Stellungnahme des SWR zur „Gutachterlichen Stellungnahme zum geplanten Umbau Sender Mühlacker“ des Ing.- Büro Schneider und Kohler vom 05.02.2019

Bild 2

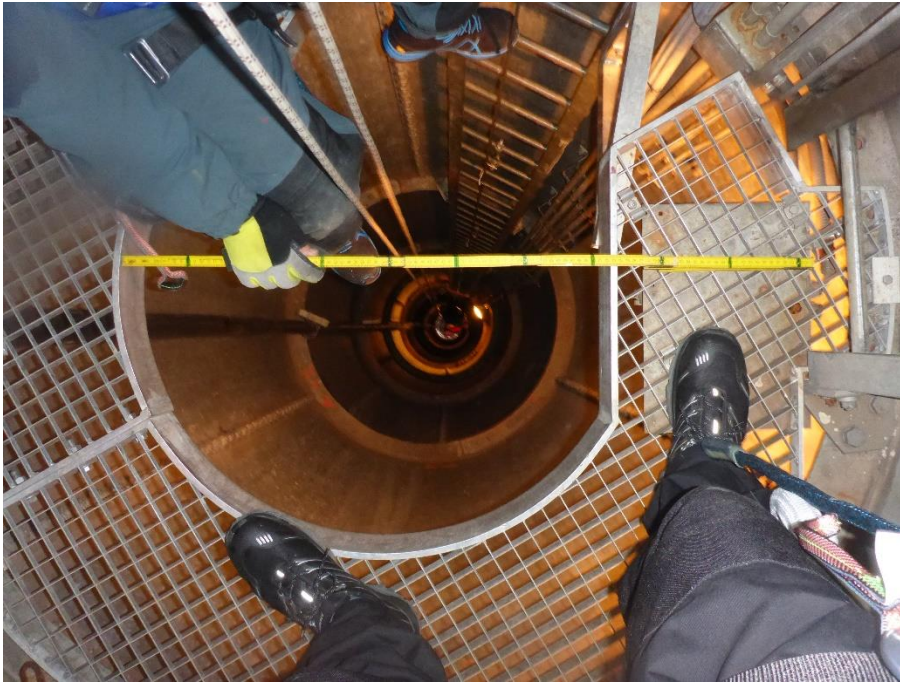
- a) Die vorhandenen Zwischenpodeste (mind. alle 25 Meter) sind aktuell halbrunde, in der Mitte durchgängige Gitterstege (ca.370 mm) tief und nicht verschließbar (Bild 1 bis 3). Das bedeutet, dass herunterfallende Gegenstände derzeit auch nur durch die noch vorhandenen Engstellen an den Pardunenaufhängungen (alle 80 Meter) gebremst würden. Die GuStn geht hier fälschlicherweise von geschlossenen Podesten aus.

Bild 4 – Engstelle an der Plattform am Mastfuß.

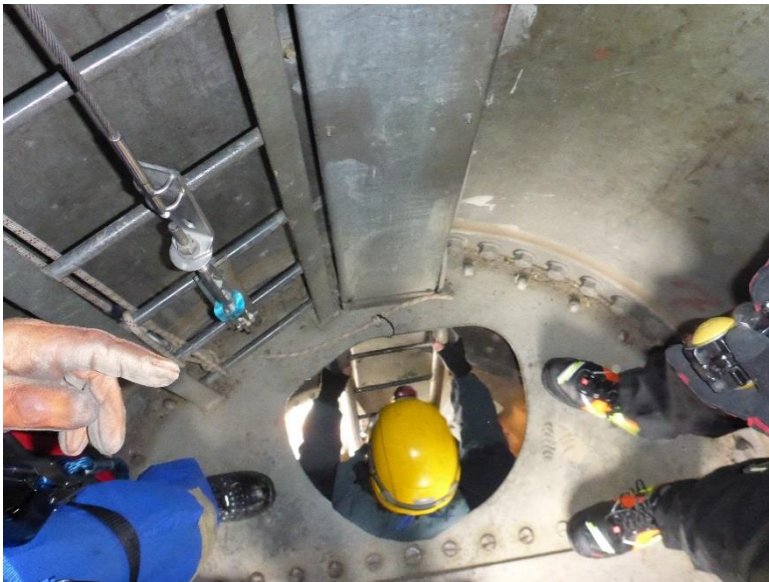
lichen die Verhinderung eines Hängetraumas, damit ist die 20 Minuten Regel erreichbar. Ziel muss in Mühlacker sein, dass eine Rettung so schnell wie möglich erfolgen kann. Außerdem stellt sich die Frage, ob eine Rettung eines Verletzten, der sich oberhalb der ersten Pardunenscheibe befindet, überhaupt möglich ist. Die in der GuStn beschriebene Engstelle am unteren Ende der Steigleiter durch das untere Podest und die enge Luke wird von Herrn Kohler als mühsam und zeitaufwändig beschrieben. Leider hat das Ingenieurbüro Schneider + Kohler die Durchstiege an den Pardunenscheiben und dem Umstieg bei 160 Meter nicht persönlich in Augenschein genommen, sonst hätte Herr Kohler zu dem Urteil gelangen müssen, dass an diesen Durchstiegen (Bilder 6 bis 9) eine Rettung nahezu unmöglich ist, da diese Durchstiege noch enger sind als die Engstelle am Mastfuß (Bild 4 + 5).
